平潭综合实验区自然资源与生态环境局 关于平潭北部自来水厂工程（一期） 项目竣工规划条件核实公示

实际建构物与规划审批建构物不一致的说明报告

设计施工图三层

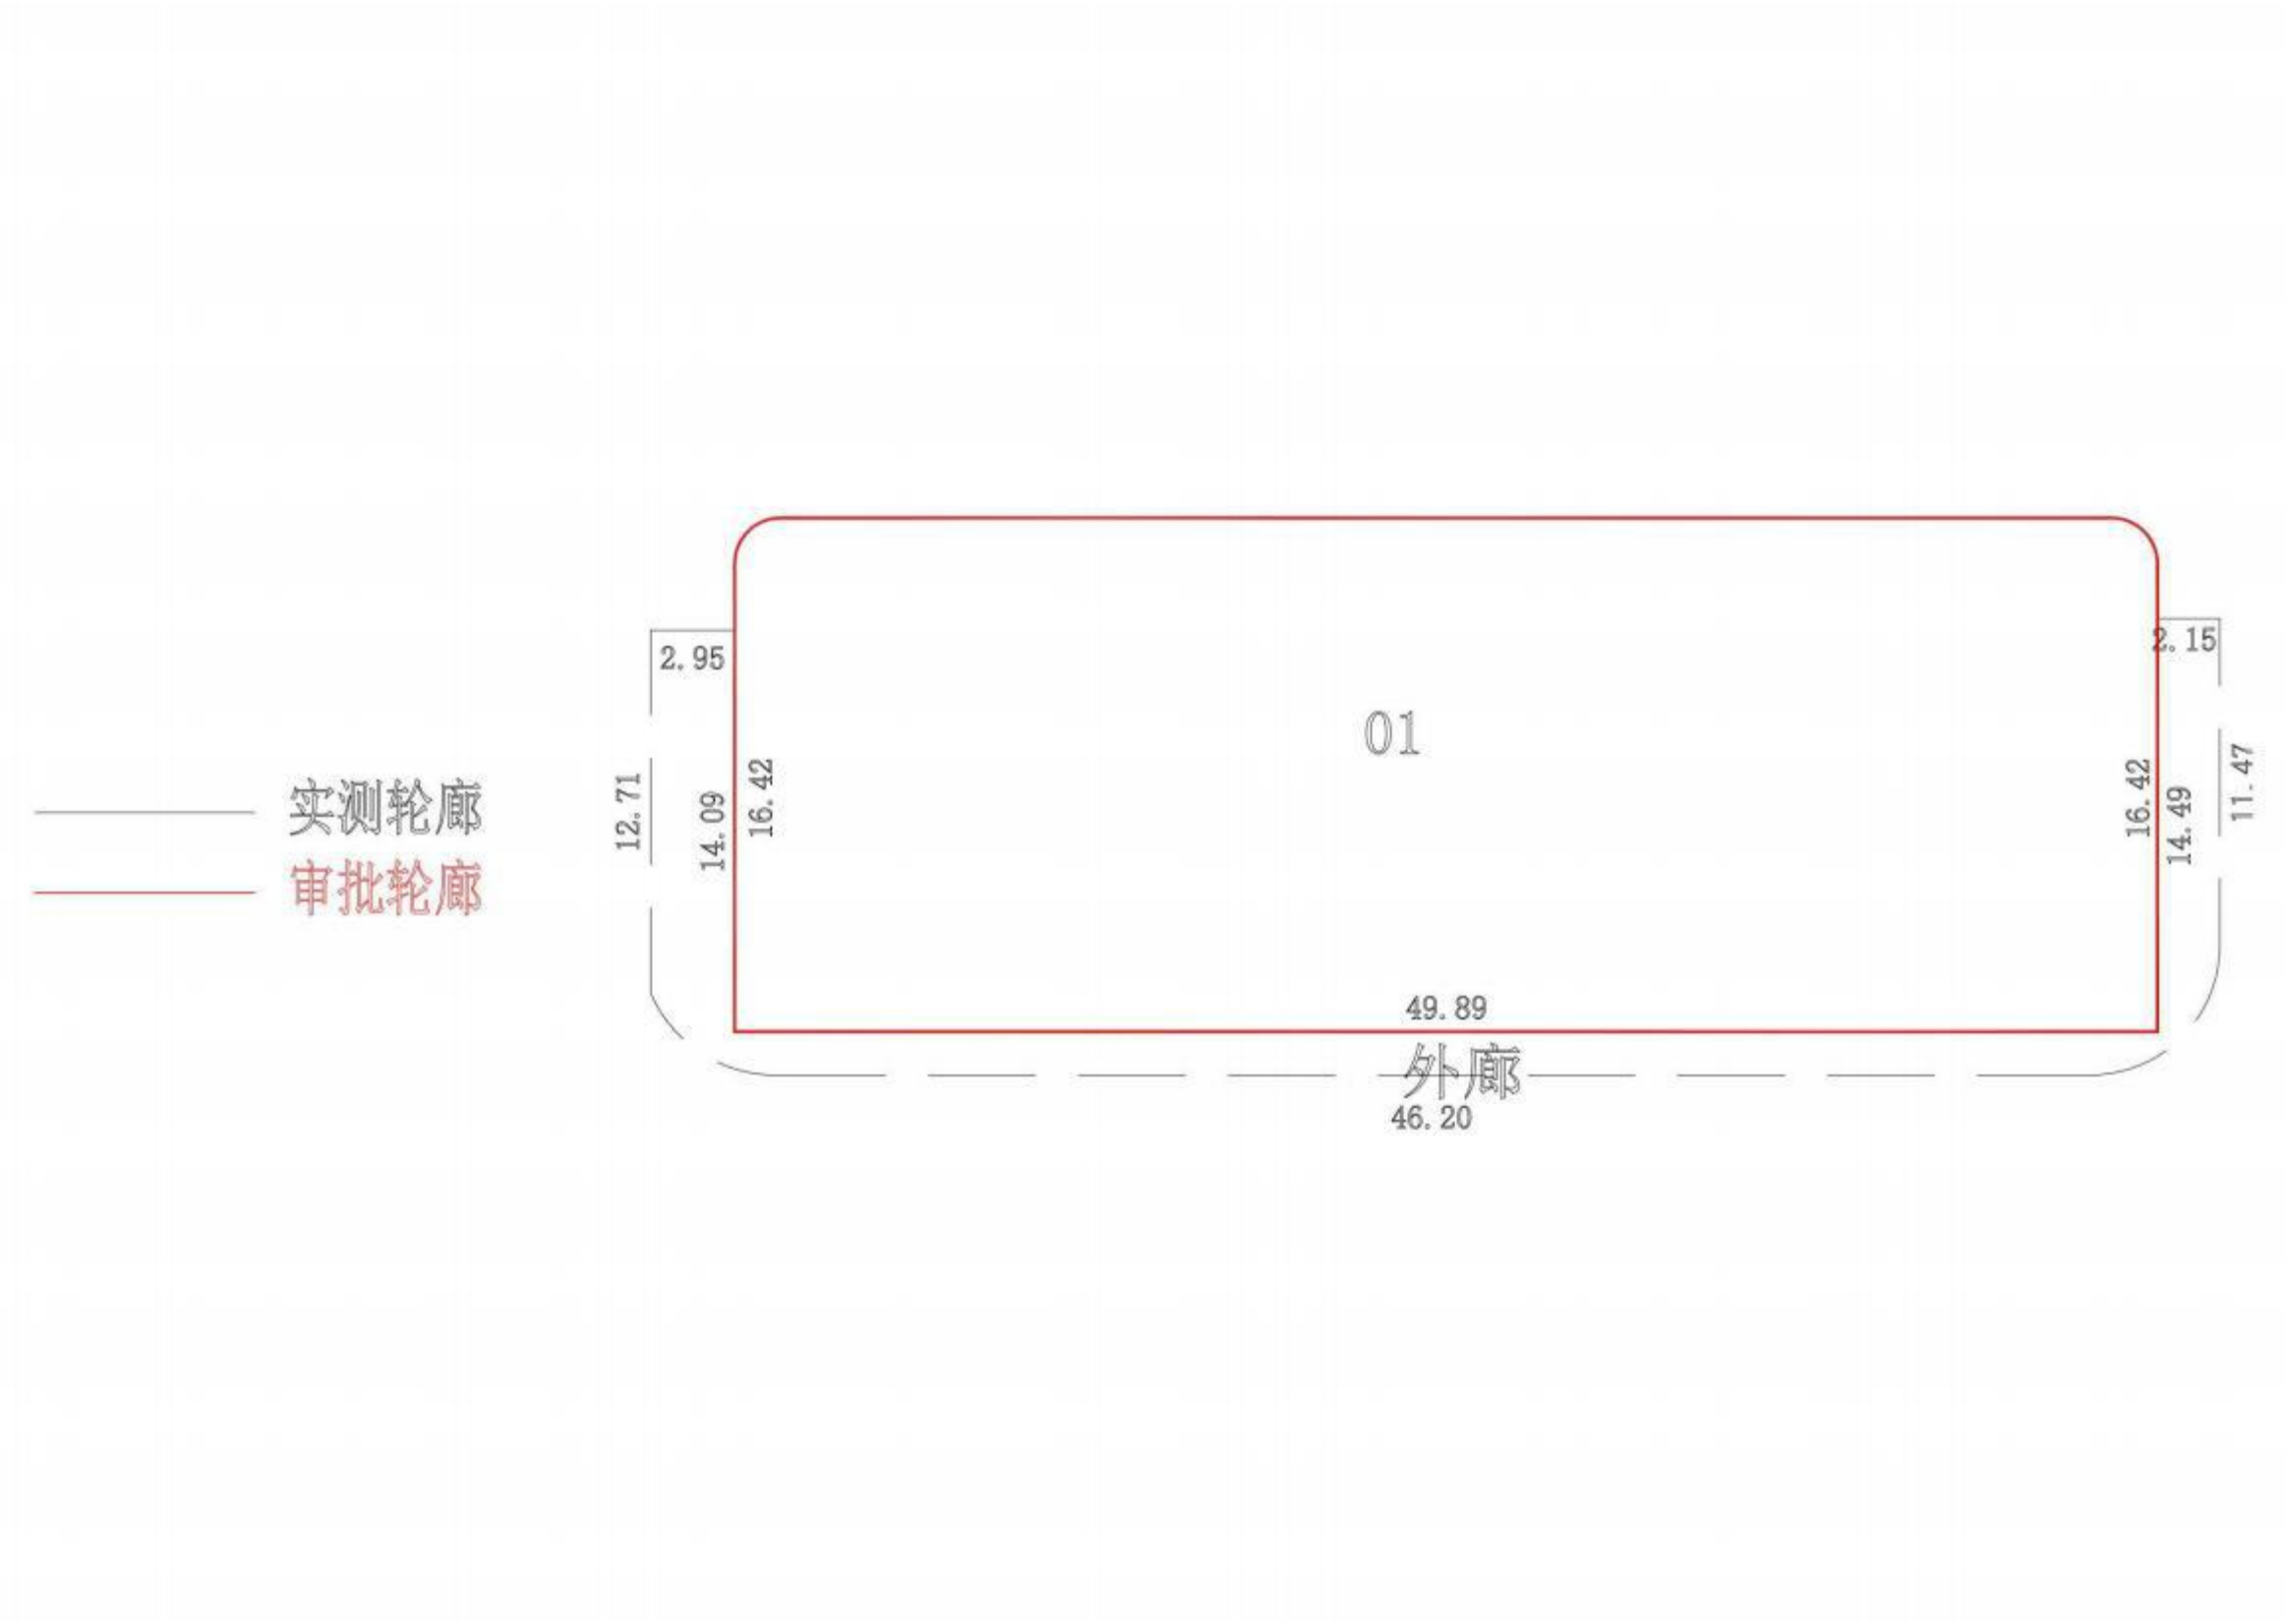
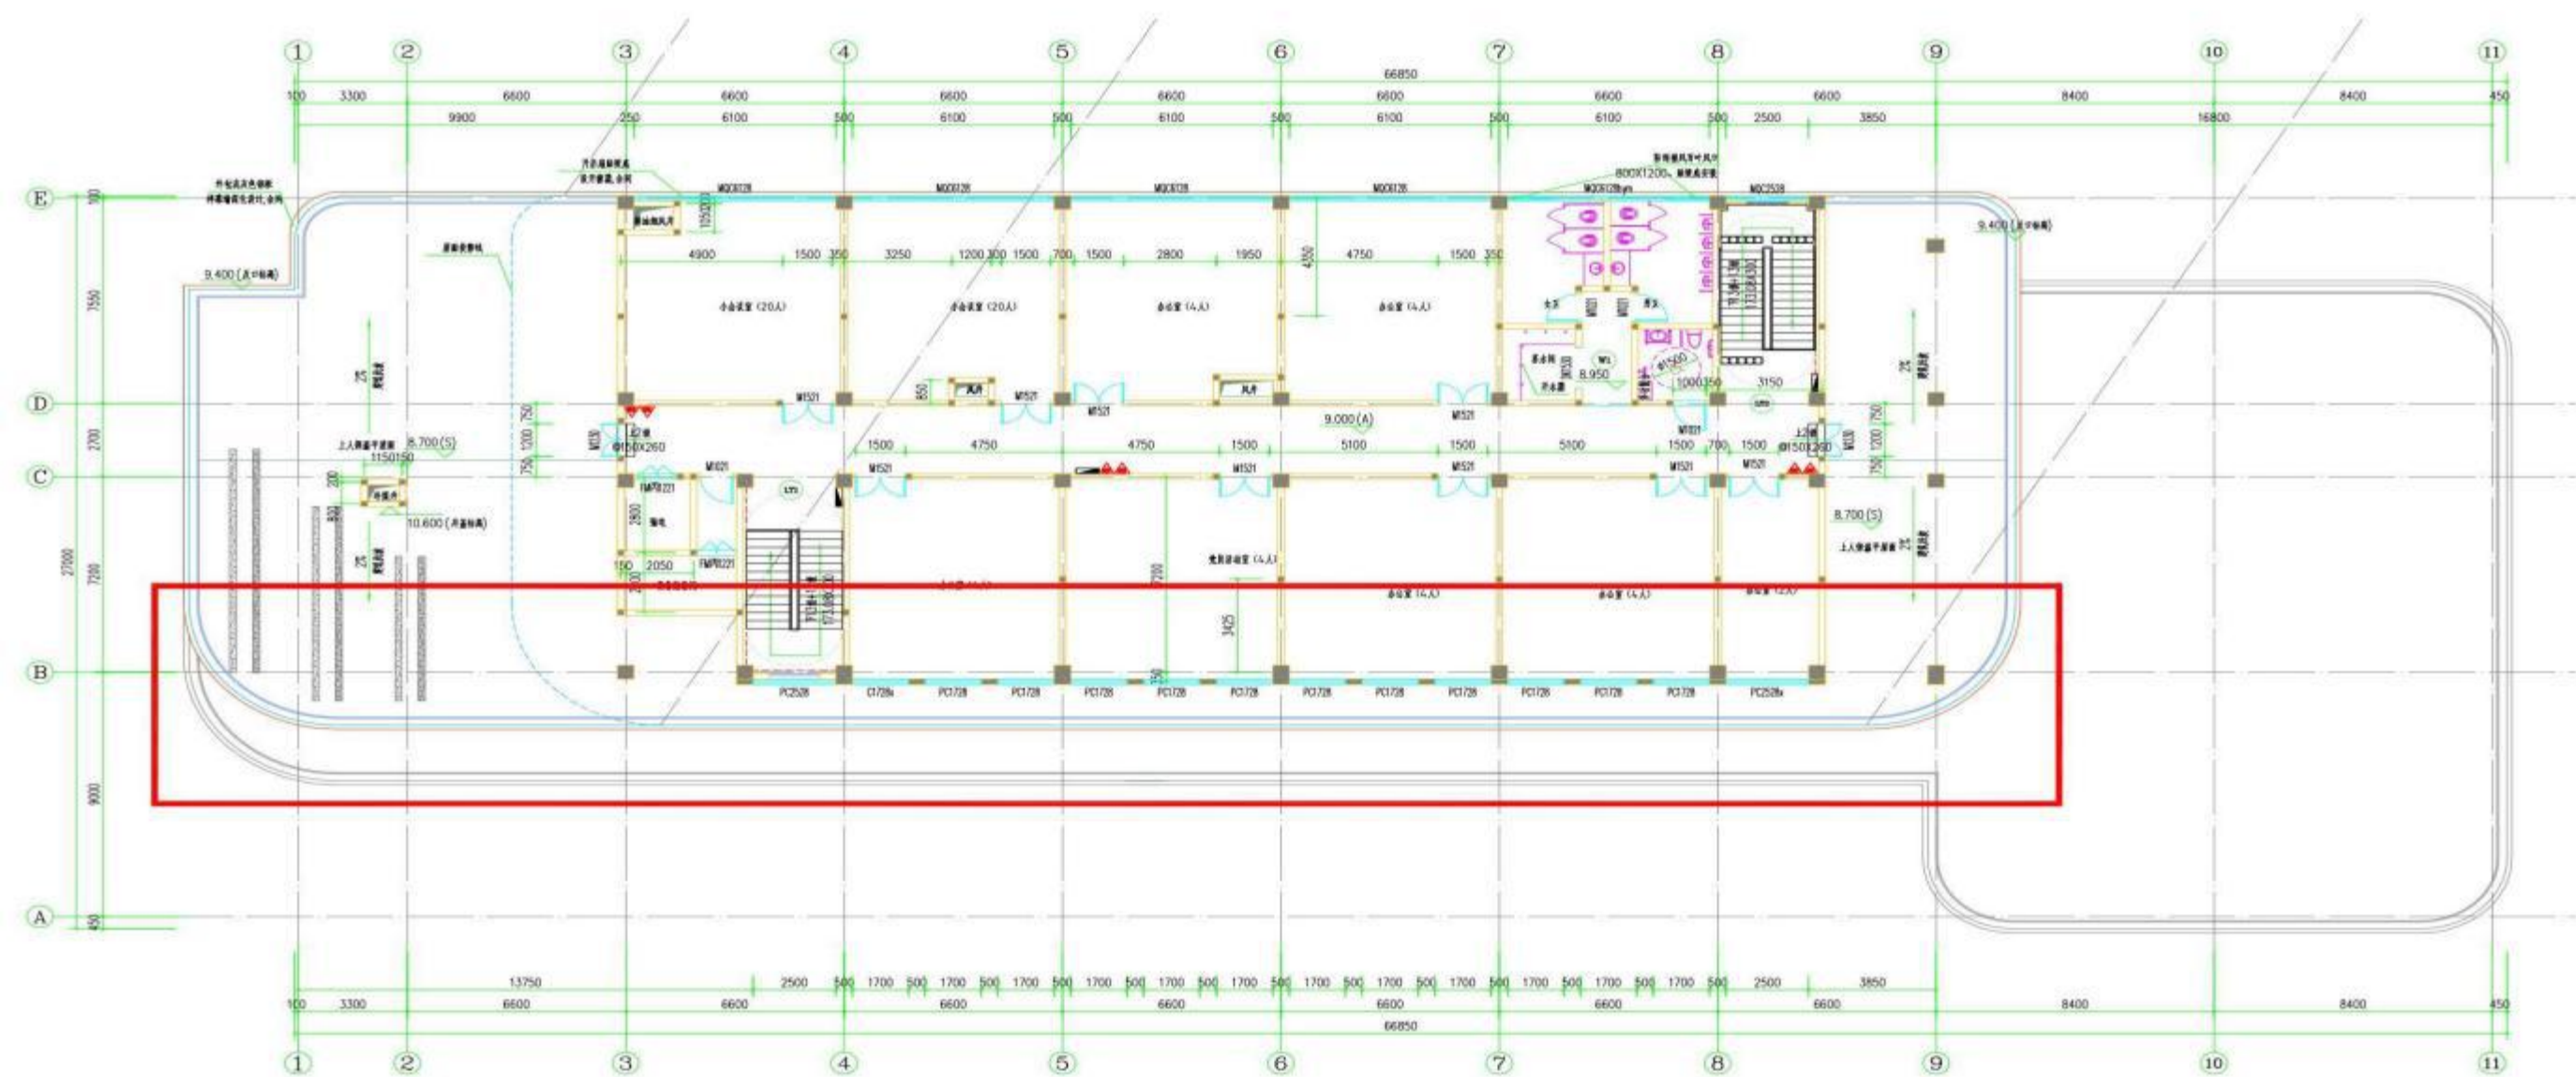
①审批综合楼总建筑面积 2974.09平方米，未计算2公分粉刷面积，实测总建筑面积 3072平方米，计算2公分粉刷面积。

说明：因前期初步设计图纸未表达铝板厚度，忽略了实际建成后外轮廓比图纸上的范围更大，后期进行施工图设计时补充表达粉刷层，导致在实测终 建筑面积增加 97.91 平方米。
